Modulo per la presentazione delle osservazioni per i piani/programmi/progetti sottoposti a procedimenti di valutazione ambientale di competenza statale

ID: Codice procedura (ID_VIP/ID_MATTM):10844

Impianto per la produzione di energia elettrica da fonte eolica, costituito da 6 aerogeneratori della potenza complessiva di 37,2 MW, un sistema di accumulo da 25 MW e relative opere connesse in località "Rempillo" nel comune di Pitigliano (GR).

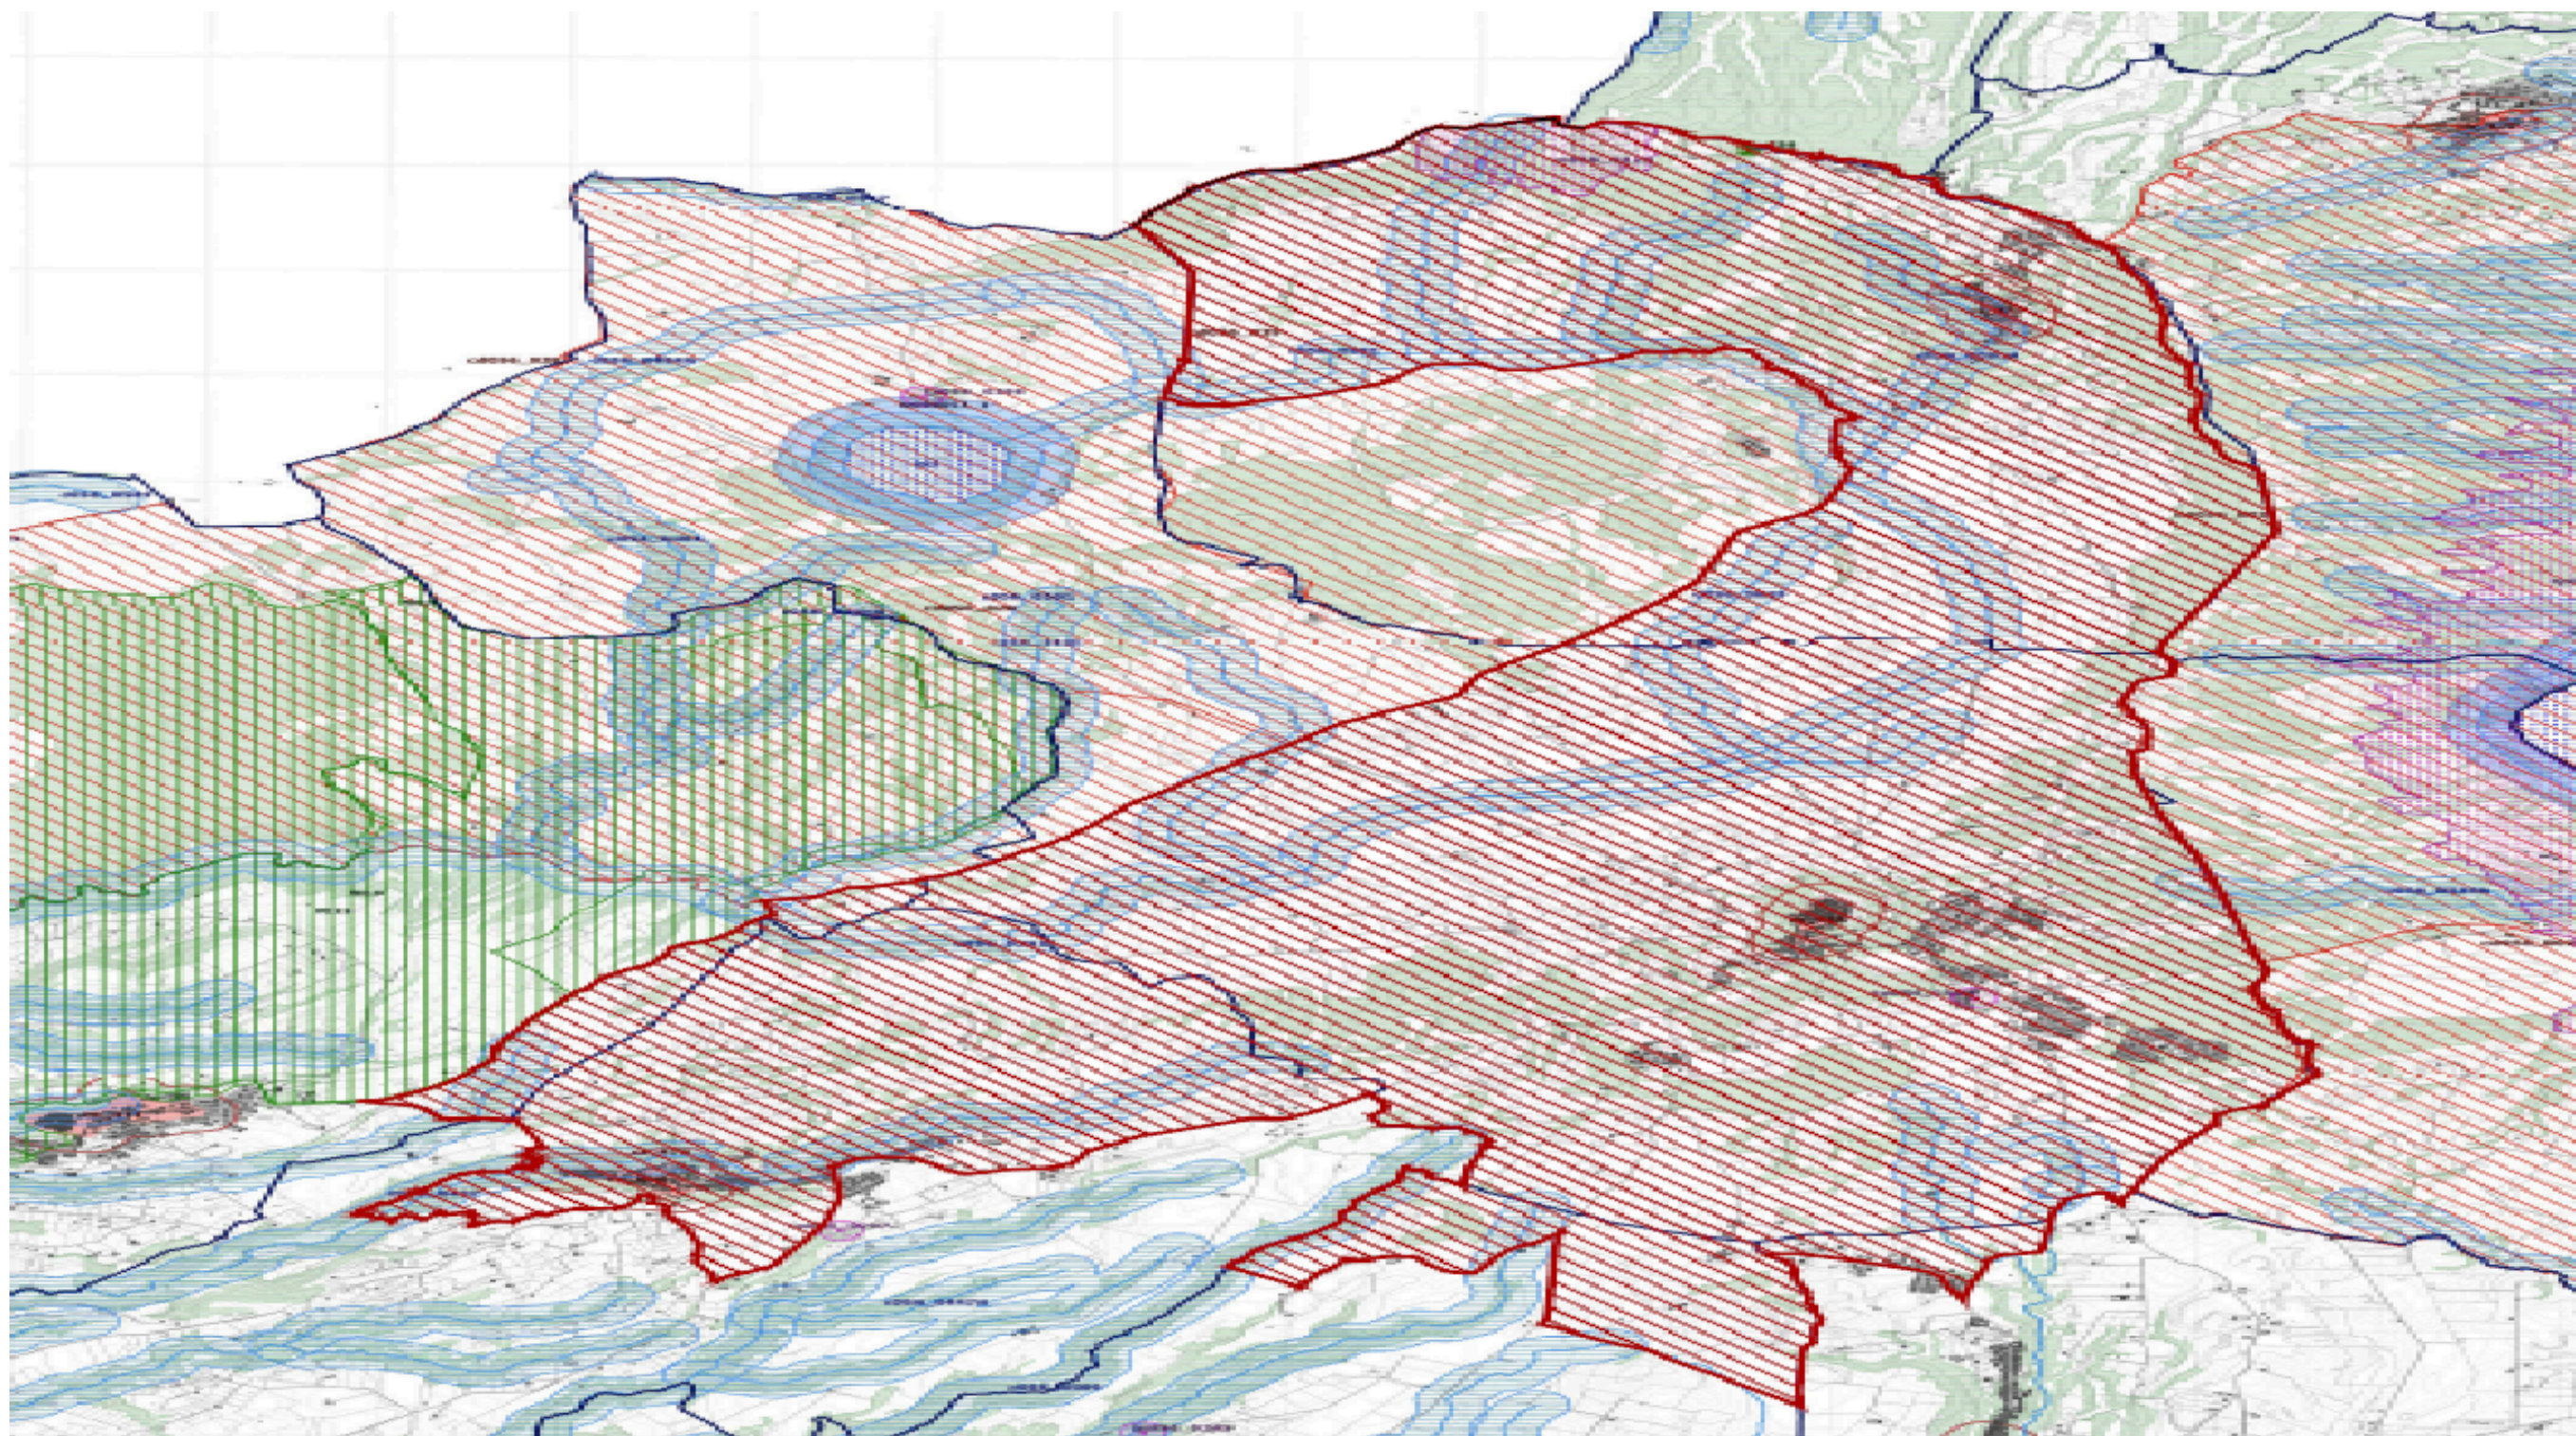
l'immagine n. 2 dell' ALLEGATO) all'area di notevole interesse pubblico " Conca del lago di Bolsena" (D.M. 24.10.1960). Praticamente una vasta zona che per interesse paesaggistico e naturalistico oltre che storico, archeologico e identitario rappresenta un unicum nel panorama nazionale.

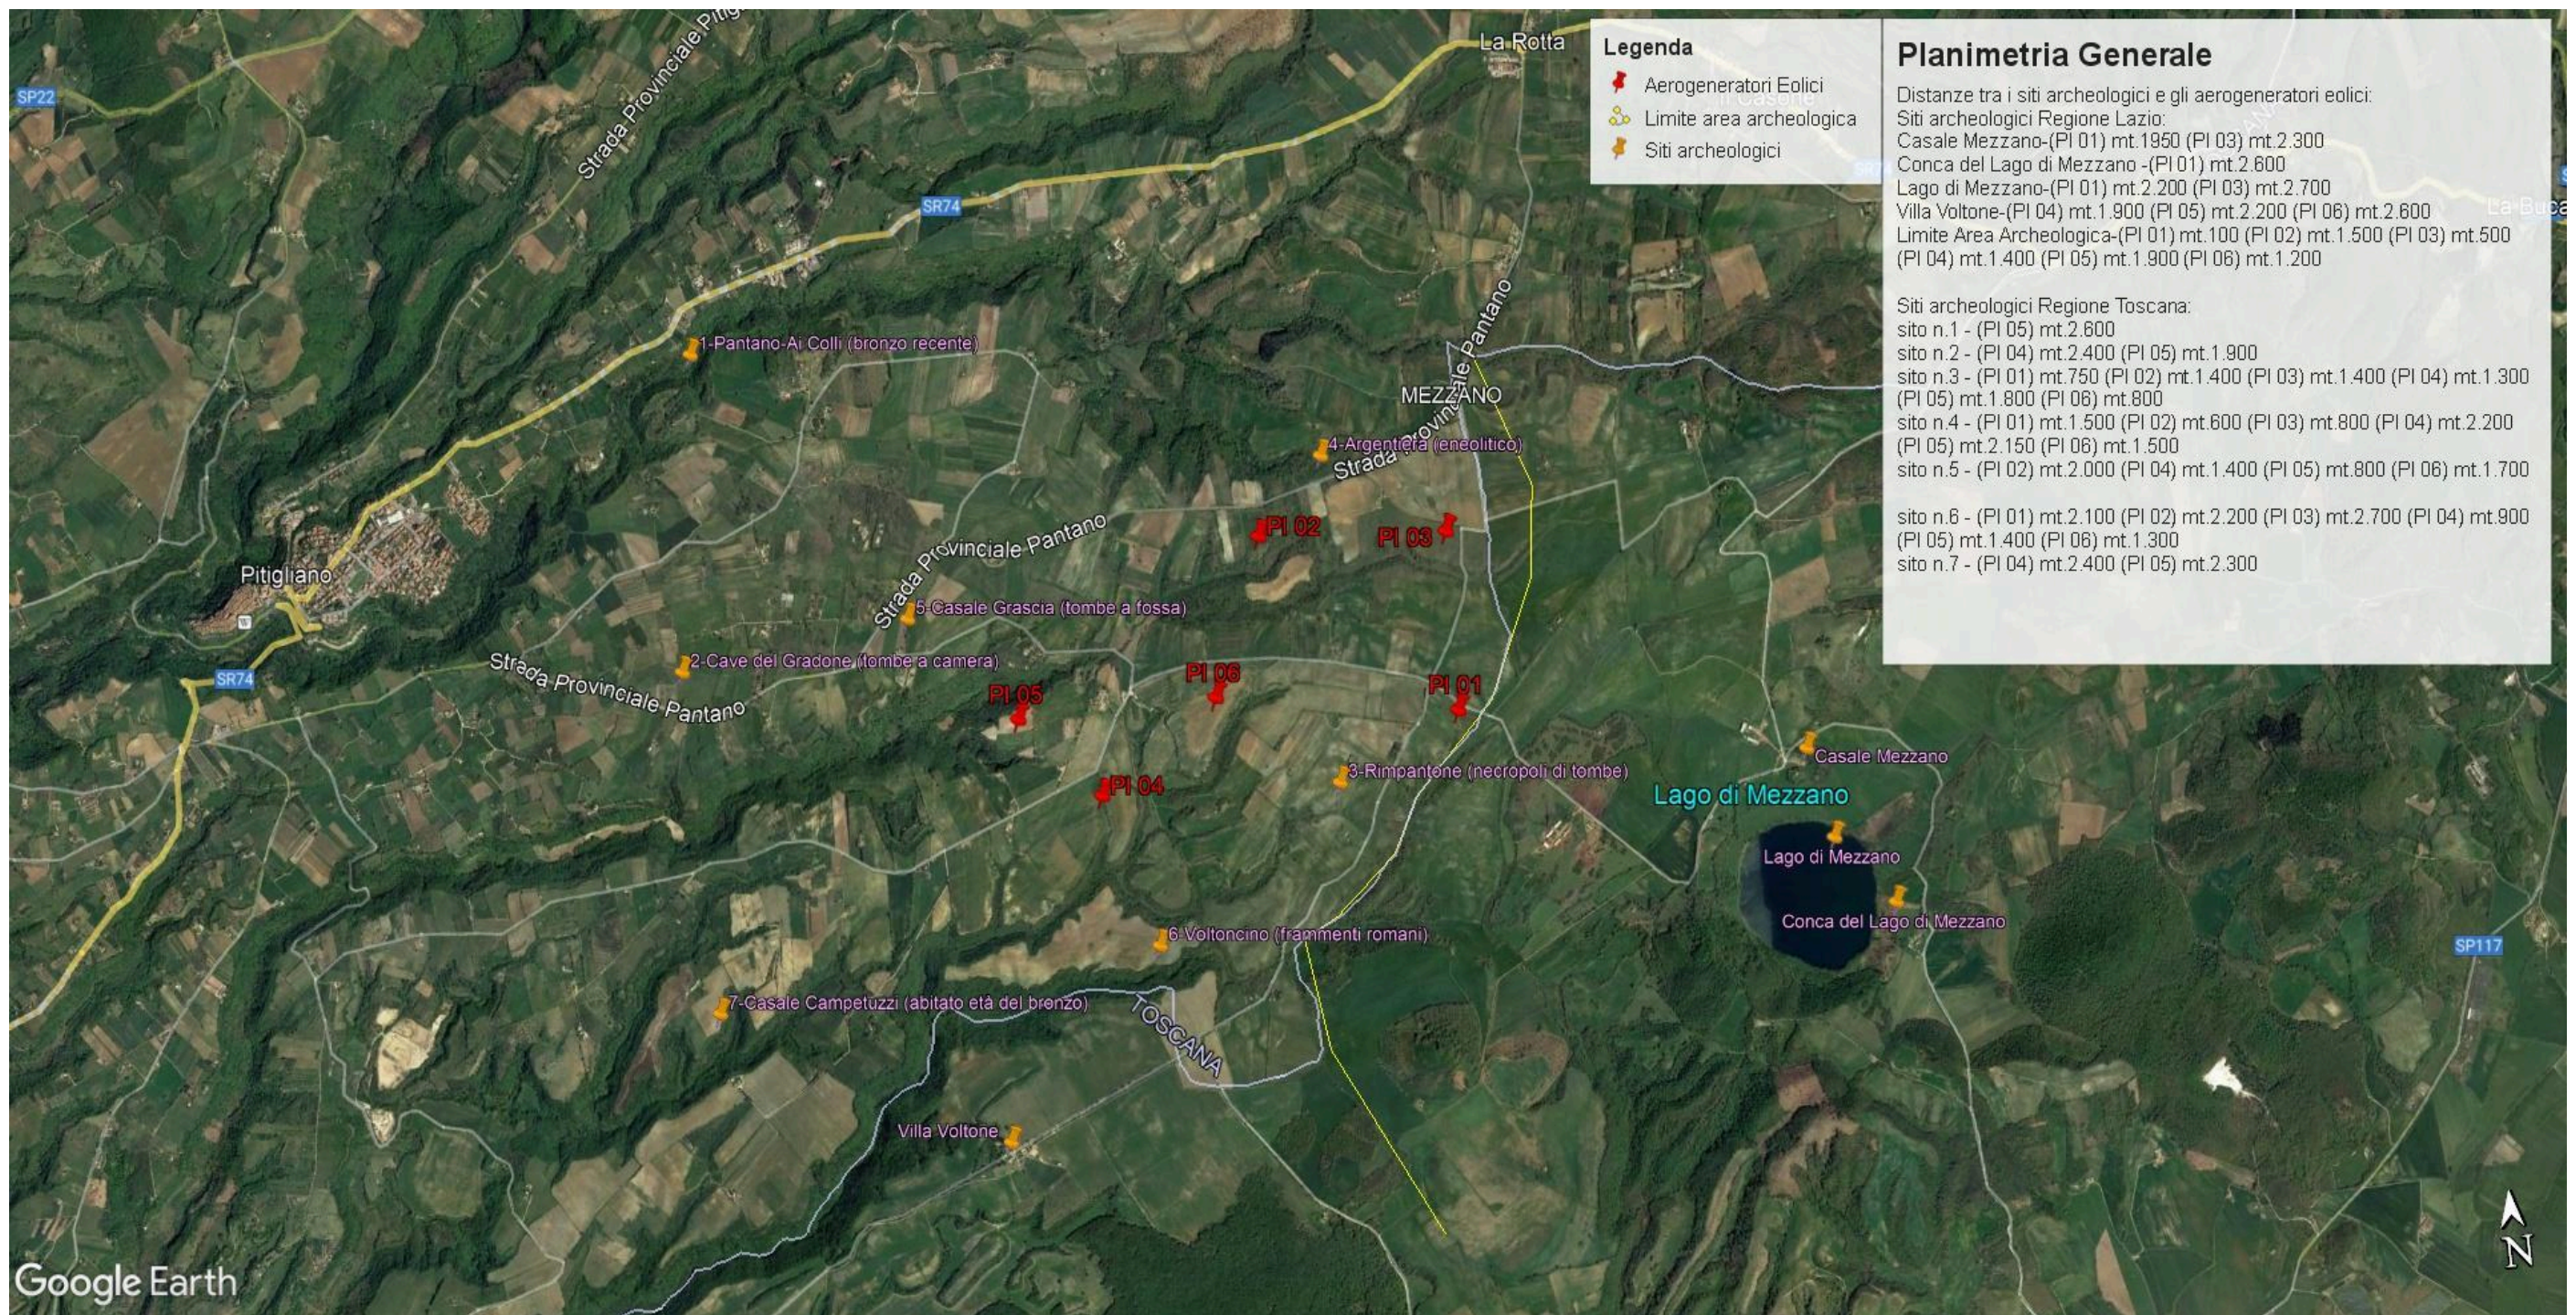
Inoltre, la zona in cui insisterebbe l'impianto eolico industriale Rempillo è compresa nelle fasce di rispetto di 3 km di diversi beni archeologici tutelati dalla parte II del Codice dei Beni Culturali (vedi

Allegato, immagine n. 3). Inoltre le pale P04 e P05 ricadono all'interno di un'area archeologica che la Proponente vorrebbe cancellare per il semplice fatto che non è riportata nel documento regionale ma nel documento provinciale come meglio dettagliato nell'Osservazione n. 5. Alla luce di quanto documentato appare chiaro quindi che la collocazione dell'impianto non ha tenuto conto alcuno dei vincoli dell'area nella quale è stato progettato e l'inserimento dell'impianto eolico nel paesaggio e sul territorio non è corretto (Allegato IV delle Linee guida nazionali di cui al D.M dello Sviluppo economico del 10.09.2010).

Immagine n. 4 Situazione di saturazione da impianti FER nella provincia di Viterbo. Non sono riportati gli impianti fotovoltaici e agrivoltaici che hanno inciso per buona parte nel cumulo di impianti FER per superare già nel 2023 gli obiettivi del PNIEC assegnati alla Regione Lazio per il 20230.

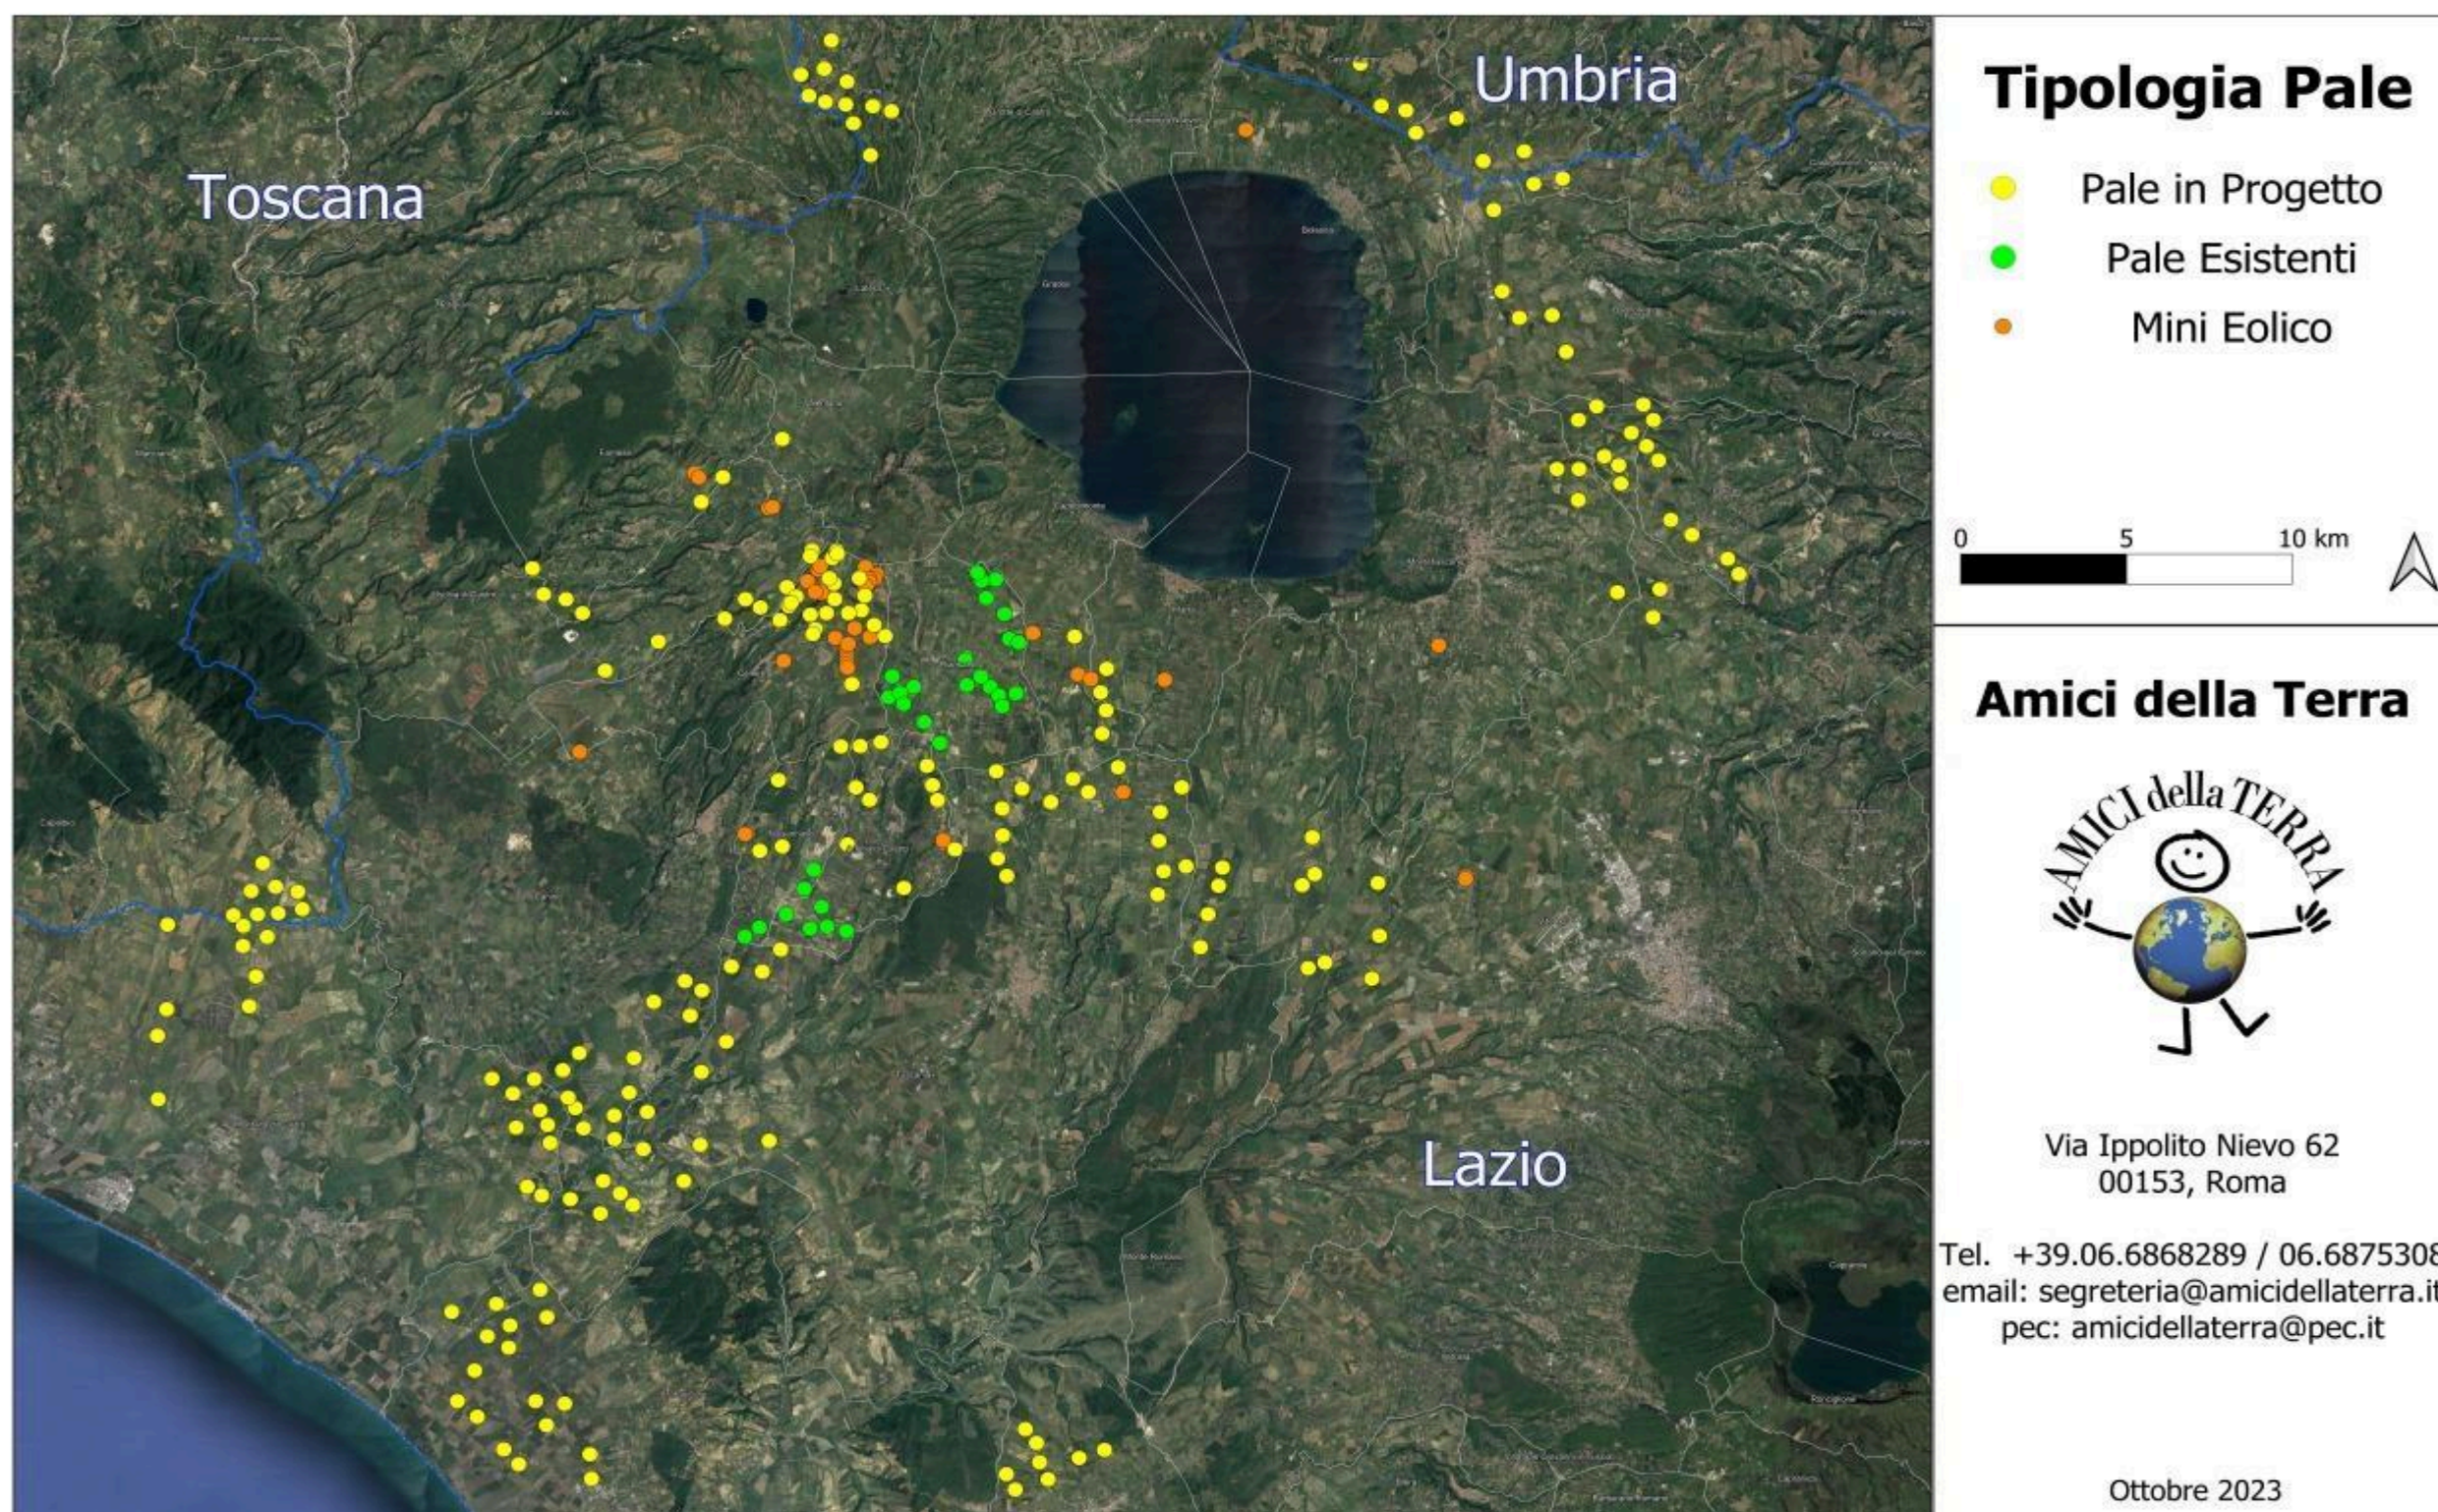
nn. 1 e 2 e crea anche degli impatti negativi anche sui beni naturalistici come verrà dettagliato nell'Osservazione n. 4. Inoltre andrebbe a sommarsi al già enorme cumulo di impianti eolici e fotovoltaici e geotermici che già creano una elevata criticità ambientale nella provincia di Viterbo e interferiscono anche con il territorio toscano come si può vedere dalle immagini nn. 4 e 5 dell'Allegato n. 1.
